■自動ステージ モータ仕様変更内容(1)

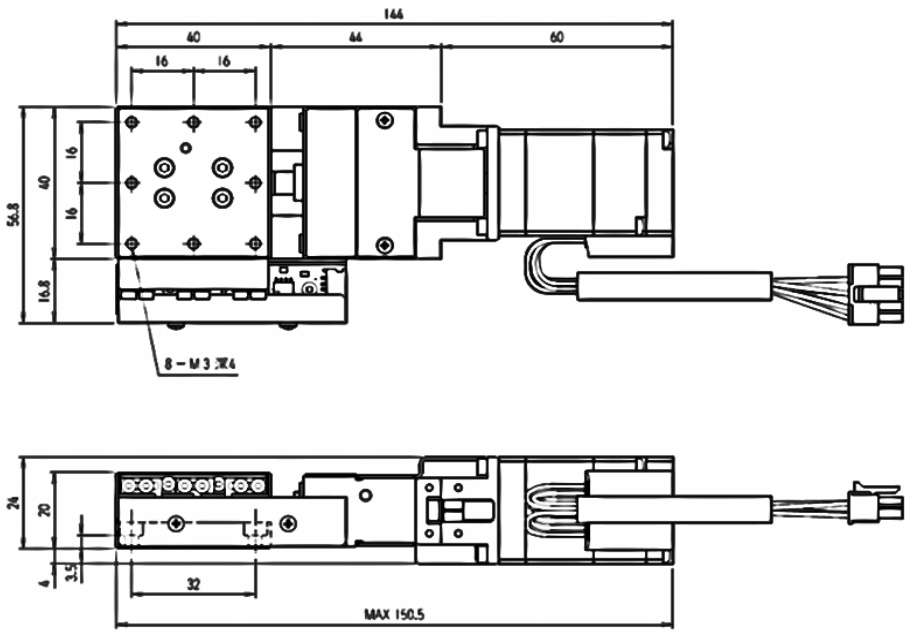
変更前	変更後
対象シリーズ名		□28 α ステップモータ XMSG / XYMSG / ZMSG / XYZMSG XMPG730 XCV / XYCY / ZCV / XYZCV XCVL(C) / XYCVL(C) / ZCVL(C) / XYZCVL(C) XCR / XYCR / ZCR / XYZCR	
型式変更(例)		XMSG413-LA5-P-P XMPG730-L-QN-2A	XMSG413-LA5-PA-P XMPG730-L-PA-2A
図面・外観比較 【図面例】XMSG413		<div style="border: 1px solid red; padding: 5px; text-align: center; color: red;"> <図面・外観に変更はありません> ※他のシリーズ(XMSG / XMPG / XCV / XCV L / XCR)についても同様です。 </div>  <p>The technical drawings show two views of the motor. The top view is a plan view with dimensions: total width 144, mounting hole spacing 40, and mounting hole diameter 16. The bottom view is a side view with dimensions: total length 150.5, mounting hole diameter 24, and mounting hole offset 16.8. A note in a red box states that there are no changes in appearance or drawings for this series or other series (XMSG, XMPG, XCV, XCV L, XCR).</p>	
モータ仕様比較	タイプ	α ステップモータ	
	メーカー	オリエンタルモーター株式会社

型式	ASM34AK	ARM24SAK
	使用周囲温度	0°C~+50°C	-10°C+50°C
	ローター慣性モーメント	$9 \times 10^{-7} \text{kg} \cdot \text{m}^2$	$11 \times 10^{-7} \text{kg} \cdot \text{m}^2$
	ドライバ型式	ASD10A-K	ARD-K
	ドライバ入力電流	1.0A	0.9A
